螺旋式水車設計計算書

マイクロ水力発電外部検証

今回設置を行ったマイクロ水力発電の検証を学識経験者や設置経験者に検分してもらい、ニセコ町で設置を行ったマイクロ水力発電機の改良点や問題点を明らかにし、今後ニセコ町で導入する際の指標として役立てることを目的とし検証を行った。

佐藤氏による螺旋式水力発電機の検証の様子

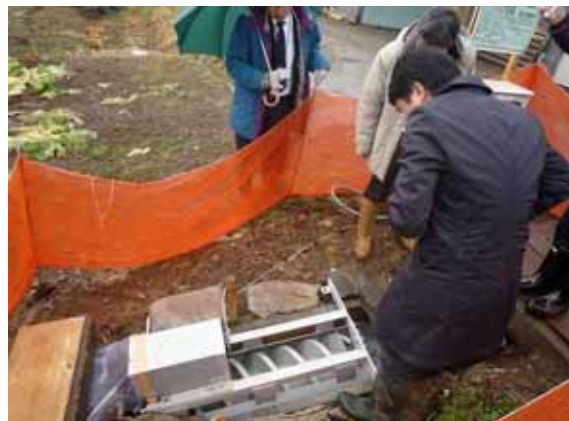
螺旋式水力発電機の設置場所および水車の形状に関しては「特に問題ない」という意見であった。また「有効利用できる可能性が高い」など将来的に利用できる可能性があるのではないかと意見も出されていた。また、上掛式、下掛式にも共通する事項として「チェーンをベルトに変更し発電機と直接接続した方がロスが少なくできる」などのアドバイスをいただいた。

評価者	検証結果			
	設置場所について	水車の形状について	設置状況について	維持管理について
高知大学 佐藤氏	<ul style="list-style-type: none"> ・上手く設備が配置されている ・落差は十分 	<ul style="list-style-type: none"> ・問題ない 	<ul style="list-style-type: none"> ・問題ない ・他と比べても特に遜色はない 	<ul style="list-style-type: none"> ・蓋掛けをすると内部が見えなくなる ・傾斜した状態で設置するため、チェーンが下側に来るとチェックしにくくなる ・大きな物体は詰まる可能性がある ・農家の真横であり、体制がしっかり作られると維持管理が容易
NPO法人 地域づくり工房 傘木氏	<ul style="list-style-type: none"> ・傾斜地が多く、小さな水路が多いニセコ町には適している ・有効利用できる可能性が高い ・もう少し水路幅と流量、落差が欲しい 	<ul style="list-style-type: none"> ・この場所にはふさわしい ・狭い水路に適した設計で、白色もスマート感がある ・チェーンではなく、直接モーターにつなげる方法を考えた方が良い 	<ul style="list-style-type: none"> ・有効落差を作る工夫が欲しい ・仮設物としては設置が容易。 ・目立たないので景観にもマッチしやすい 	<ul style="list-style-type: none"> ・流入ゴミがスルーしやすいので管理が楽そう ・チェーンが弱そうだが、カバーがついている点は工夫されている ・マスを利用した除塵も可能

佐藤氏による縦型式水力発電機の検証の様子

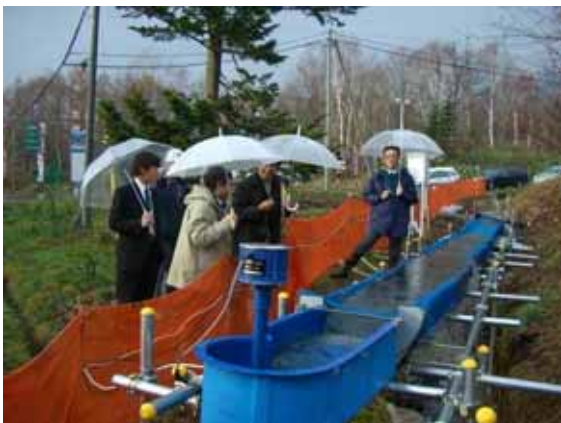
縦型式水力発電機についての意見としては「環境との調和性が難しい」「落差が不十分」「選定場所が合っていない」など設置状況や設置場所への意見があった。

また、水車の形状については既製品ということもあり、本体に対しての意見はなかったが、水車に附带して設置した導水路については、「幅や形状に問題がある」などの意見があった。

評価者	検証結果			
	設置場所について	水車の形状について	設置状況について	維持管理について
高知大学 佐藤氏	<ul style="list-style-type: none"> ・水車そのものがメカニカルで、環境との調和は難しい ・流量、水路幅は十分 ・落差の確保が難しい場所だと思う 	<ul style="list-style-type: none"> ・発電量がカタログスペックと大きく異なっている ・コンパクトである ・水車そのものは非常にユニーク ・バリエーションがない ・設置場所をうまく選定すればよさそう 	<ul style="list-style-type: none"> ・工夫はされているが、非常に難しい水車発電機という印象 	<ul style="list-style-type: none"> ・メンテナンスに二人必要でコストパフォーマンスが悪い ・除塵施設が必要
NPO法人 地域づくり工房 傘木氏	<ul style="list-style-type: none"> ・やや無理があり、仮設施設が過大になっている ・流量は十分だが、落差は不十分 ・仮設水路の幅や形状に問題あり 	<ul style="list-style-type: none"> ・発電量の設定は適正だが、選定場所は良くない ・流入物がからみやすい 	<ul style="list-style-type: none"> ・発電規模に比べて、工作物が過大 ・水路幅にも問題がある ・製品そのものの簡易性は高い 	<ul style="list-style-type: none"> ・流入物がからみやすい
